**COMMUNE AUSSAC VADALLE
Mairie - Le Bourg
16 AUSSAC-VADALLE**

Objet : AUSSAC-VADALLE
Salle de Fêtes – Travaux d'Extension
réalisée
En 2012/2013
Avis relatif à la Sécurité Incendie des
travaux réalisés

Rapport « d'étape »

A) Isolement Tiers Contigus

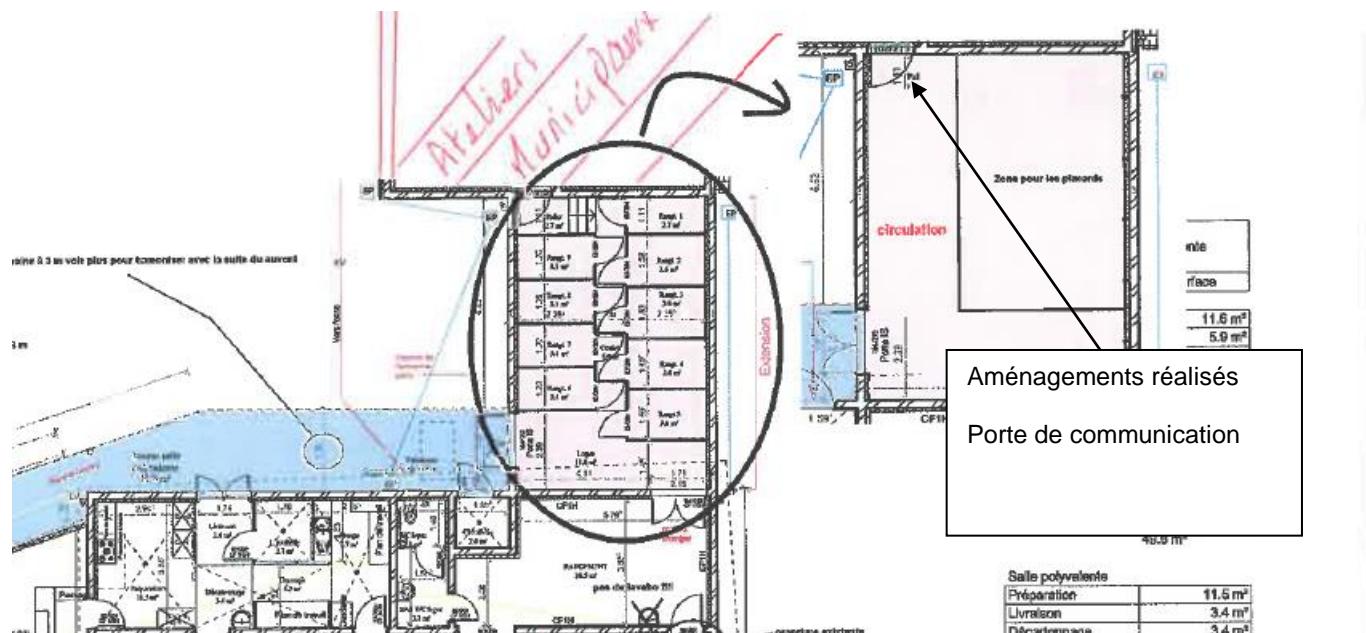
L'Etablissement Recevant du Public (ERP-4^{ème} catégorie – L) et le bâtiment (Ateliers municipaux) constituent de tiers, l'un vis-à-vis de l'autre

Avant les travaux, une aire libre sépare les 2 bâtiments et permet de les considérer comme Entité indépendante.

La création du local Rangement (appartenant à l'ERP) remet en question les conditions d'isolement.

La façade des Ateliers municipaux, aveugle, mais sans résistance au feu
Dominant
La couverture du local Rangement

La régularisation de la situation est à examiner, par une dérogation à demander auprès de la Commission de Sécurité.

Cette dérogation peut être motivée par la gestion commune de deux bâtiments par la Commune.

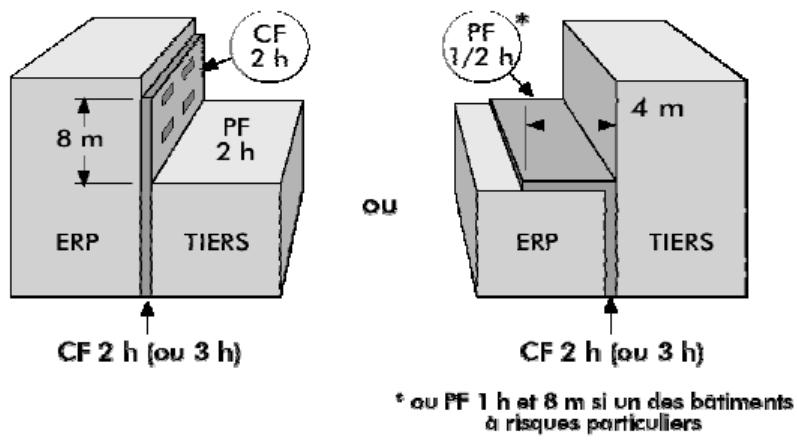
Nous rappelons le « schéma » réglementaire.

Cette exigence est par ailleurs précisée dans l'avis de la sous-commission (prescription N°7)

Au-delà de l'aspect réglementaire, les dispositions observées ne constituent pas de « risques » pour les personnes.

A notre avis, les 2 bâtiments sont gérés par la même personne morale (La Mairie).

Sur le plan Technique, la création de Façade Coupe-feu pour le bâtiment (ateliers) ne nous paraît pas envisageable sans travaux conséquent.

Et la réalisation de plafond (toiture coupe-feu sur une distance de 4m - côté local Rangement – n'est pas envisageable sans vérification préalable de la charpente.
